HÔPITAL DU VALAIS  
MANDAT D'ÉTUDES PARALLÈLES

SITE DE SION

# PARKING COUVERT

Rapport du jury

### 6.1 DE LA DOUCEUR

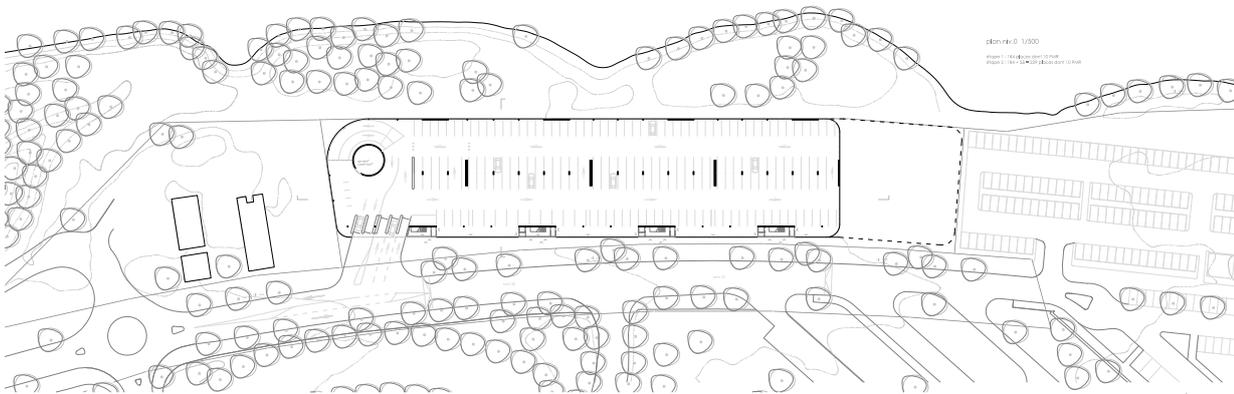
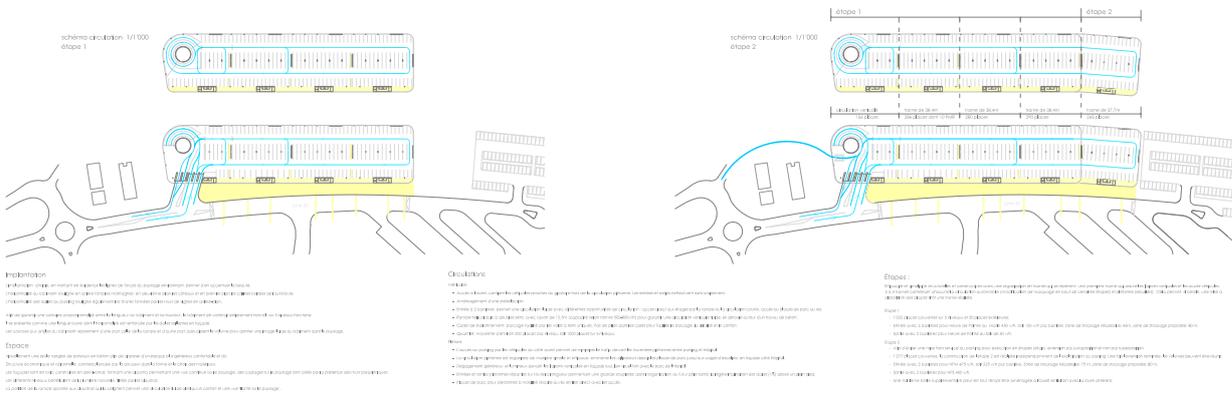
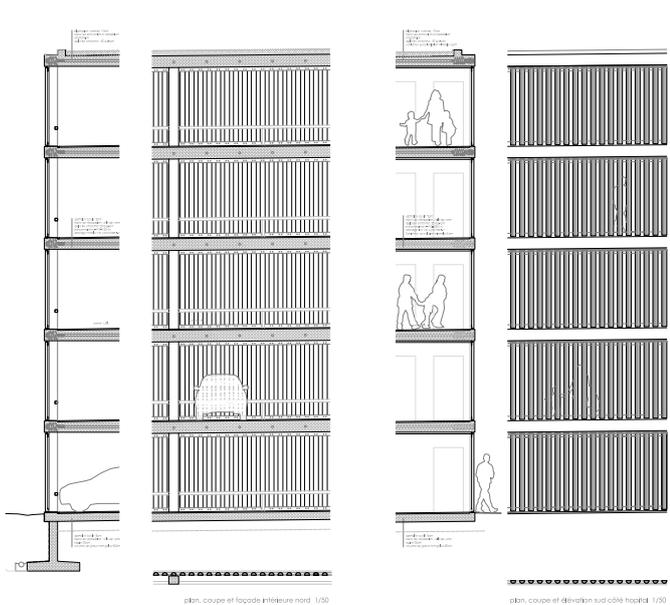
Le projet «de la douceur» offre un tracé organique qui s'intègre dans la situation donnée et propose avec son expression, une architecture en adéquation avec le site.

De sa volumétrie simple et régulière pour les 2 étapes résulte une expression maîtrisée et réservée, confirmée par le choix de la modénature et des matériaux de façade.

Le parking organisé sur cinq niveaux prend en compte l'échelle du site. La position de la rampe d'accès circulaire à l'ouest permet une distribution efficace à l'intérieur tout en concentrant le trafic routier principal à l'entrée du Pôle Santé avec pour résultat une claire séparation des flux et une réduction de la circulation automobile sur le site.

Cependant, la concentration des entrées et sorties devra faire l'objet d'une vérification en particulier aux heures de pointe.

Le choix de concentrer à une seule extrémité les entrées et la rampe permet une réalisation par étape aisée sans gêne pour le fonctionnement.

Dans les étages de stationnement, les séquences fonctionnelles sont réfléchies et logiques, la fluidité du trafic par sens unique est garantie. Les accès aux places sont courts, séquencés en trois secteurs clairement identifiés.

La séparation du trafic piétonnier par rapport aux véhicules est optimale. Les 5 circulations verticales sont clairement positionnées permettant un accès direct au site hospitalier tout en répondant aux contraintes des normes AEAI.

Les niveaux de stationnement sont ventilés et éclairés naturellement. Cependant, le concept statique et parasismique devra être vérifié, voire optimisé.

La centrale photovoltaïque intégrée à une toiture végétalisée renforce le principe de la ceinture verte.

Le jury souligne la qualité de la proposition que ce soit en termes d'expression architecturale, de logique des cheminements et des flux ainsi que d'économie des moyens.

Le projet réussit à détourner l'aspect purement fonctionnel du programme et s'inscrit bien dans le cadre du développement durable du lieu.

## 6.2 PEUPLERAIE

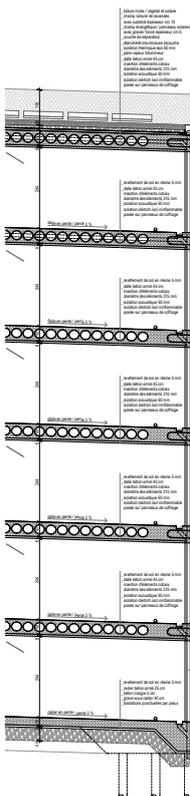
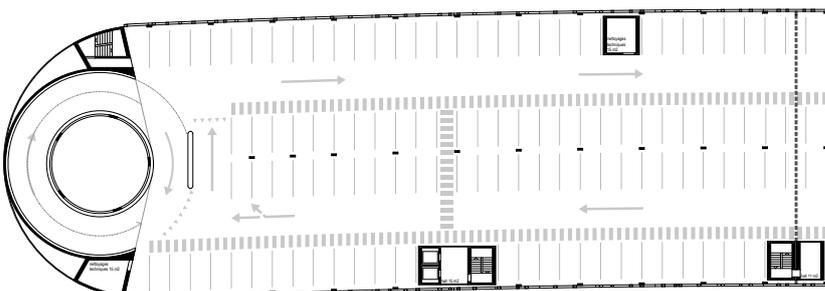
Le projet PEUPLERAIE offre le long de l'avenue du Grand-Champsec une composition intéressante au niveau de l'urbanisme et un traitement original des éléments statiques en façade. Il dégage une identité forte empreinte d'un certain romantisme. Dans l'ensemble, le projet répond bien à la topographie du terrain et au quartier environnant.

Il est organisé sur six étages. Les circulations verticales se font de manière différenciées sur les deux extrémités.

Sur le plan fonctionnel, la séparation des entrées des véhicules à l'est et des sorties à l'ouest est judicieux et laisse présager une claire répartition des flux le long de la façade. L'espace minéralisé qui a été créé entre le parking et l'avenue du Grand-Champsec, tout en conservant l'aspect de rue arborisée est de qualité. Le jury a apprécié la luminosité des espaces de stationnement ainsi qu'à l'attention portée aux détails de construction, à la ventilation optimale et à une bonne gestion des eaux. Le jury émet quelques doutes sur l'effet de filtration phonique en façade sud.

Sur le plan statique, le concept parasismique propose une solution intéressante et originale, avec une structure en forme d'arbres.

Les auteurs du projet proposent un volume unique et difficilement extensible. Le fait que les circulations constituent des signatures architecturales importantes sur les deux extrémités limite les possibilités d'évolution. La gestion des étapes de construction n'a pas convaincu le jury. Dans la réalité, ce projet n'en propose pas et devrait être construit d'un bloc.

Le projet est raisonnable en termes d'économie des moyens et est compact.

### 7.1 PROJET 1291

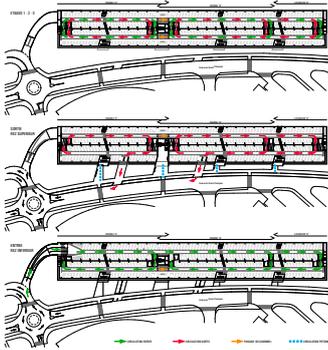
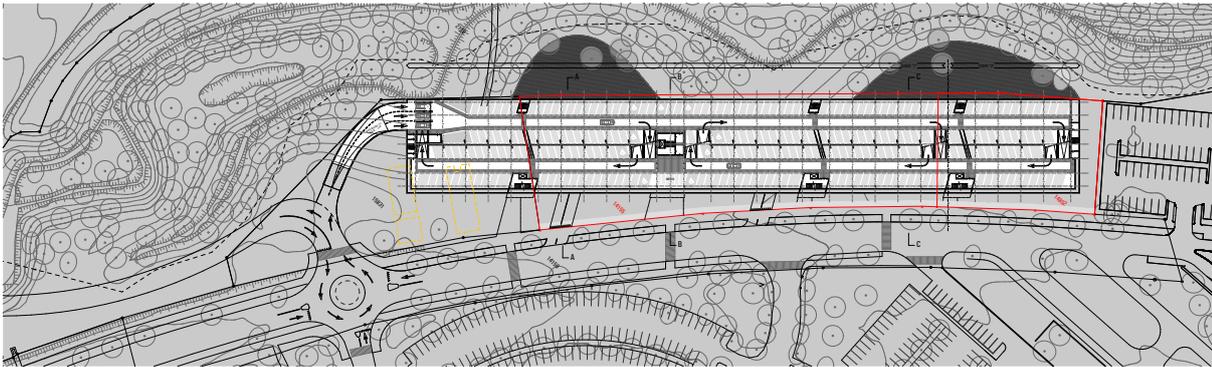
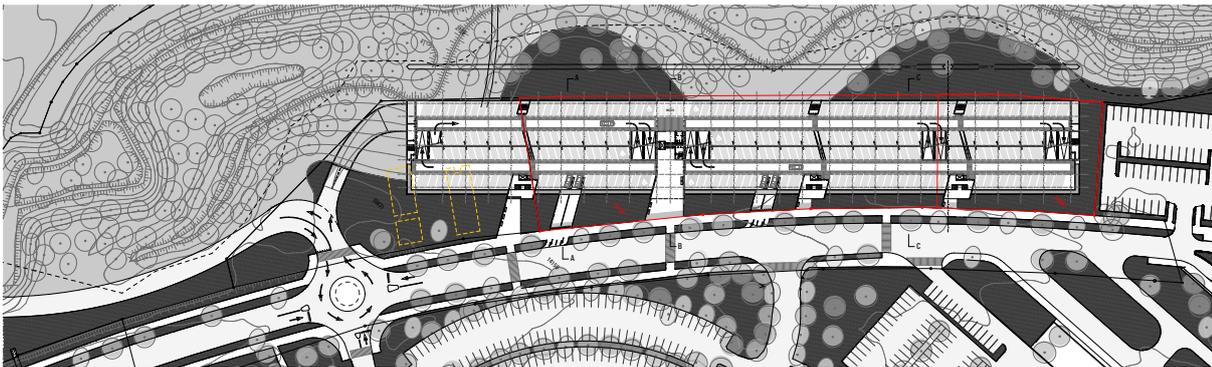
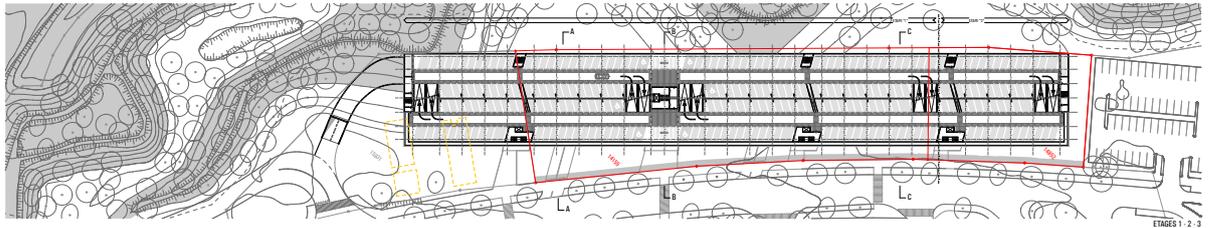
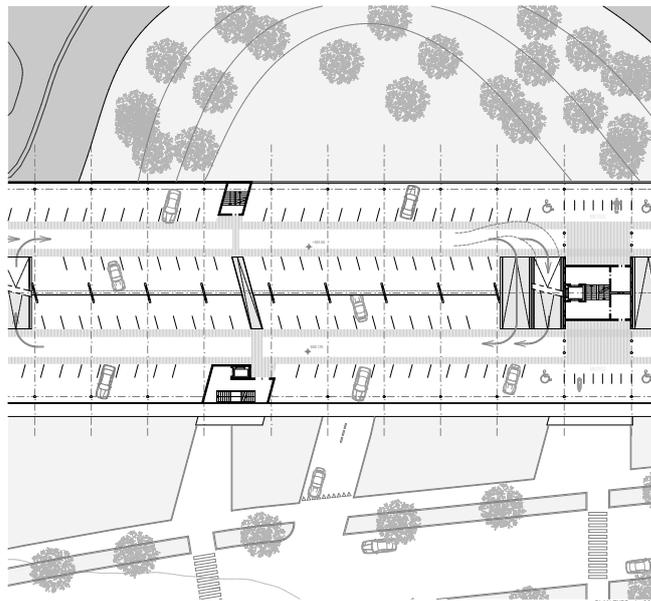
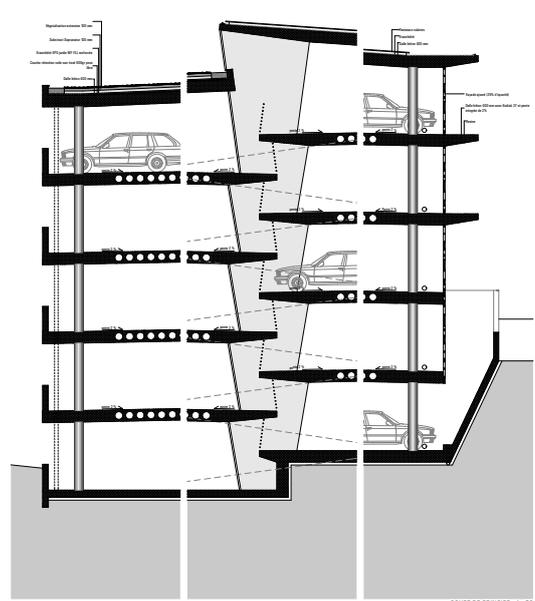
Le projet déroge au programme concernant les limites du concours, en occupant le terrain de la SUVA.

Il cherche à s'insérer au maximum dans les buttes de la zone «compensation nature» au nord-ouest, diminuant son impact côté autoroute, tout en présentant un front de quatre niveaux au sud-est, lui conférant une échelle intéressante pour l'ensemble du site. Les sorties et entrées des piétons sont clairement lisibles en façade, et se situent dans le prolongement des distributions piétonnes existantes.

De par sa construction en demi-niveaux, la circulation intérieure se fait en sens unique, mais avec des boucles intermédiaires possibles, grâce à une superposition des rampes au centre du parking et aux deux extrémités. L'entrée au sud-ouest est cependant problématique et interdite par l'Office fédéral des routes, puisque directement raccordée à la bretelle de l'autoroute. De plus, les flux se croisent au niveau du rond-point, créant un risque d'encolonnement. Grâce à sa conception, la deuxième étape est non seulement facilement constructible, mais aussi une prémisses d'une éventuelle réalisation de parkings par étape et en étages pour la SUVA.

Du point de vue de la structure, il semblerait qu'une épaisseur de 40 cm des dalles avec éléments de type Cobiax soit insuffisante (probablement de 48 à 52 cm). Le concept de stabilisation sismique, par la symétrie de ses éléments stabilisateurs, assure un comportement correct aux efforts dynamiques. Le système statique est rationnel et économique.

Au niveau incendie, les 25% d'ouvertures ne sont pas garantis en sous-sol en façade nord-ouest. En effet, celles-ci ne sont pas uniformément réparties sur toute la façade. Les prises d'air côté sud sont sous-dimensionnées.

En ce qui concerne les aspects énergétiques, l'étage inférieur enterré nécessite une extraction mécanique. Pour le restant des étages, la ventilation se fait de façon naturelle. L'éclairage naturel est moyen, au vu des perforations prévues à 25% .

L'aspect extérieur de la façade sud-est est intéressant, mais peut-être trop connoté «bâtiment» pour un parking.

## 7.2 LE PRINTEMPS D'ARDA

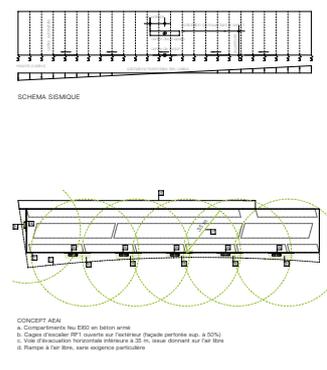
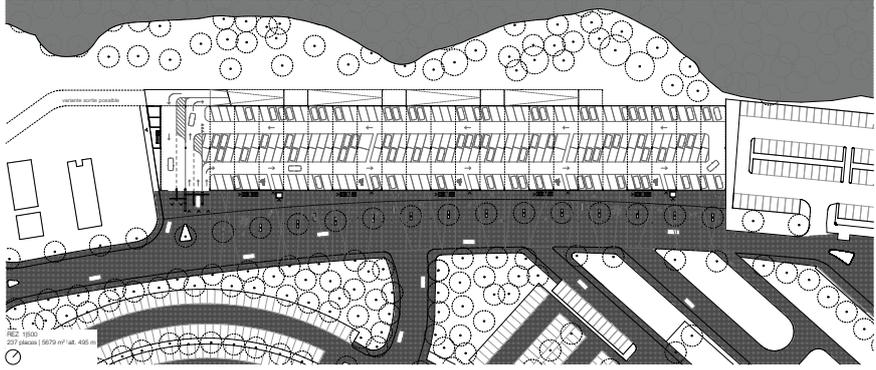
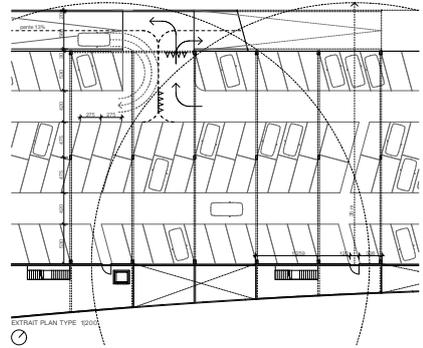
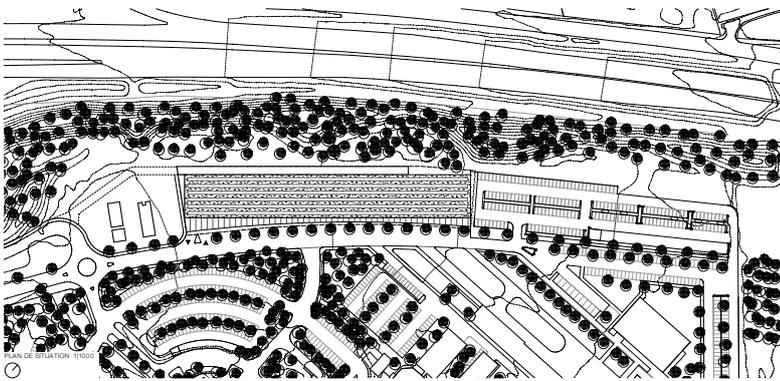
Le projet se veut extrêmement rationnel, simple, construit comme un mécano, où toutes les parties de construction et leurs détails sont vus de façon économique. Une rampe droite dessert les cinq niveaux au nord, alors que les accès verticaux (ascenseurs, escaliers) pour piétons se font au sud, dans un espace «tampon». En épousant la courbe de l'avenue du Grand-Champsec, celui-ci est compréhensible du point de vue du geste architectural, mais en contradiction avec le parti économique pris.

Le dégagement par rapport à l'avenue du Grand-Champsec des entrées et sorties est faible, et les deux sorties ne sont pas distinctes comme requis par le règlement. La recherche d'une place, même avec indicateurs lumineux, est fastidieuse sans boucle interne. Le système oblige à faire tout le tour de l'étage pour accéder ou quitter une place. L'unique rampe pour l'entier du parking est problématique, car elle peut être bloquée en cas d'accident. Au droit des accès à chaque étage, depuis la rampe, les flux montant et descendant se croisent.

Le système porteur constitué d'un cadre en construction métallique est rationnel, et les planchers en dalles préfabriquées corroborent le système. Le concept parasismique, avec ses refends positionnés dissymétriquement, décale très fortement le centre des masses et induit des effets défavorables liés à la torsion. Le dimensionnement extérieur de la rampe couverte d'une portée de 6 m, pour une hauteur de 3 m 50, devrait être démontré quant à l'aptitude au service.
